「原子炉压力容器に対する供用期間中の破壊靱性の確認方法等の技術評価に関する 検討チーム 第五回会合における日本電気協会への説明依頼事項」に対する回答

令和2年1月10日
(一社)日本電気協会
原子力規格委員会

図 1-1 C(T)試験片と DC(T)試験片による J-R 曲線の比較[1]

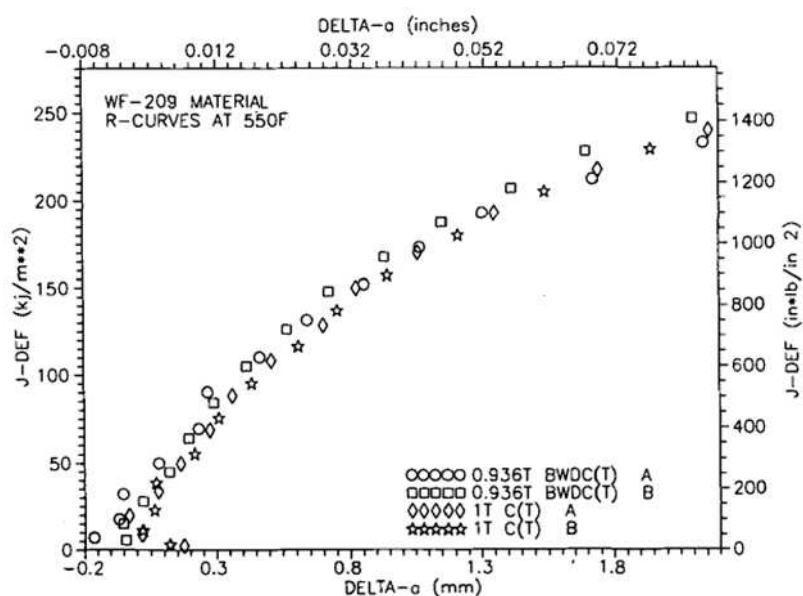
(1) DC(T)と SE(B)の技術的妥当性を確認したとしてあげている文献¹以外に、 T_0 決定の技術的妥当性を確認できる根拠資料があれば提示してください。DC(T)と SE(B)については、根拠資料があれば提示してください²。

Yoon ら[1]は、DC(T)試験片の適用性について、弾性変形のみならず塑性変形が大きい延性亀裂進展の領域まで検討し、通常の C(T)試験片と同等の J-R 曲線が得られることを示し、「試験片形状に関する明確な相違はほとんどない」と結論づけています。(図 1-1)
